西三河都市計画ごみ処理場（一般廃棄物処理施設）
岡崎西尾地域広域ごみ処理施設整備事業に係る
都市計画の概略の案

令和4年 10月

西 尾 市

8. 構想段階評価書の案及び構想段階評価書に係る意見と都市計画決定権者の見解

図2 設定した複数案

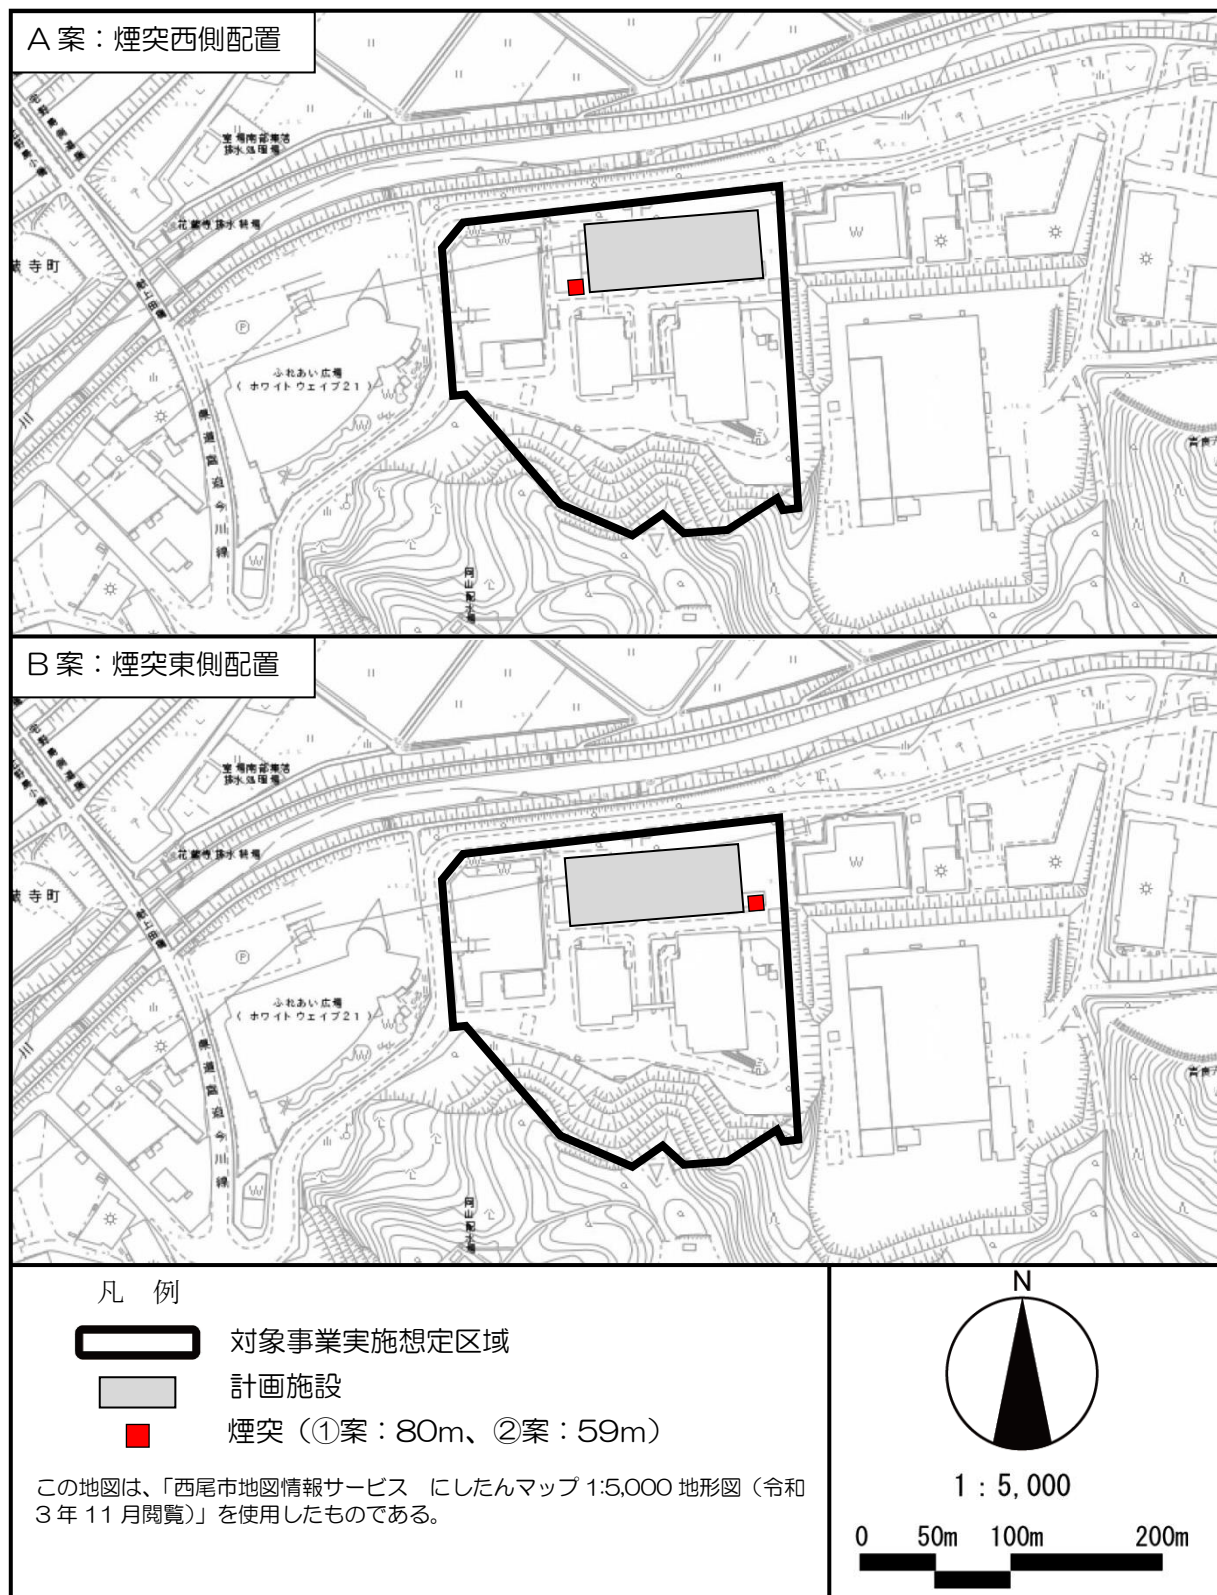
番号	意見の概要	都市計画決定権者の見解													
13	<p>*共通12 複数案は煙突の配置と高さだけ複数案として重要な事業の位置、規模を事前に決めてしまっているため p19、複数案は煙突位置と煙突高さだけという、配慮書の手続きをしなくても結論は分かっていることだけである。「煙突の高い方が寄与濃度は低く最大着地濃度出現距離は遠くなる。」 p173 などでは、比較検討する意味がない。規模についての複数案を過大投資にならない観点からしっかり検討すべきである。</p> <p style="text-align: center;">表2.2.6 設定した複数案 配慮書の案 p20</p>

複数案		内容	施設の配置	A案	煙突西側配置	B案	煙突東側配置	施設の構造 (煙突の高さ)	①案	80m	②案	59m	<p>愛知県環境影響評価条例では、複数案の設定の考え方として、「位置・規模」、「配置・構造」の観点から設定することとされています。</p> <p>事業の位置、規模の設定の考え方については、意見番号2、意見番号3で回答したとおりです。</p> <p>このため、配慮書においては、「配置・構造」について、重大な環境影響を把握する観点から複数案を設定しております。</p>
複数案		内容													
施設の配置	A案	煙突西側配置													
	B案	煙突東側配置													
施設の構造 (煙突の高さ)	①案	80m													
	②案	59m													
<p>第3章 都市施設の区域及びその周囲の概況</p>															
14	<p>*3 河川氾濫による浸水に対する安全性を検討すべき</p> <p>位置の選定経緯で、現に西尾クリーンセンターは、河川氾濫による浸水に対する安全性は最低の1点p8で「0.5m以上の被害が想定される。」p7となっているため、まずその事実を正確に示すため、第3章 都市施設の区域及びその周囲の概況に、洪水ハザードマップを追記すべきである。</p> <p>また、過去の洪水による氾濫被害の実績、河川氾濫に対する対応策を具体的に記載すべきである。</p> <p>その上で、河川氾濫による浸水に対する安全性が最低の1点しかないことについての評価を示すべきである。</p>	<p>平成元年度以降の記録では、対象事業実施想定区域において洪水による浸水の実績はありません。</p> <p>また、河川氾濫に対する対応策については、今年度の「廃棄物処理施設整備基本計画」において、検討を行ってまいります。</p>													
15	<p>*共通 13 西尾市クリーンセンターの南東でのダイオキシン類濃度が最大なので注意を</p> <p>西尾市クリーンセンターのダイオキシン類排出濃度は、1号炉 0.0059、2号炉 0.0053、3号炉 0.0029pg-TEQ/m³ で排出基準の 5pg-TEQ/m³ 以下であることをまず記載すべきである(西尾市クリーンセンターの維持管理の状況に関する記録、令和3年度(2021年度))。</p>	<p>本ページでは周辺の環境の現況を示しているため、維持管理状況等については記載しておりませんが、ご指摘を踏まえ、方法書以降の図書において、既存施設の維持管理状況の記載について検討いたします。</p>
